改善箇所説明図

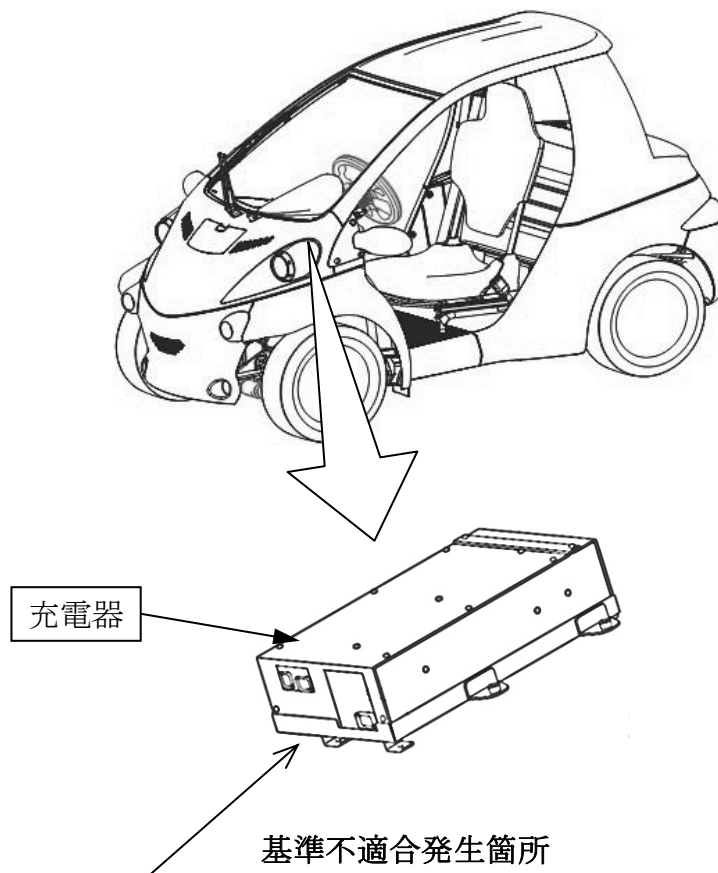
充電器において、充電制御プログラムが不適切なため、過充電となることがある。そのため、過充電の繰り返しにより、駆動用鉛蓄電池内部のセル間接続部の劣化が促進され、当該電池内部が断線して電源が消失し、最悪の場合、走行中に走行不能となるおそれがある。

全車両、充電器を対策品と交換する。なお、充電器交換後に駆動用鉛蓄電池が断線した場合は、駆動用鉛蓄電池を新品に交換する。
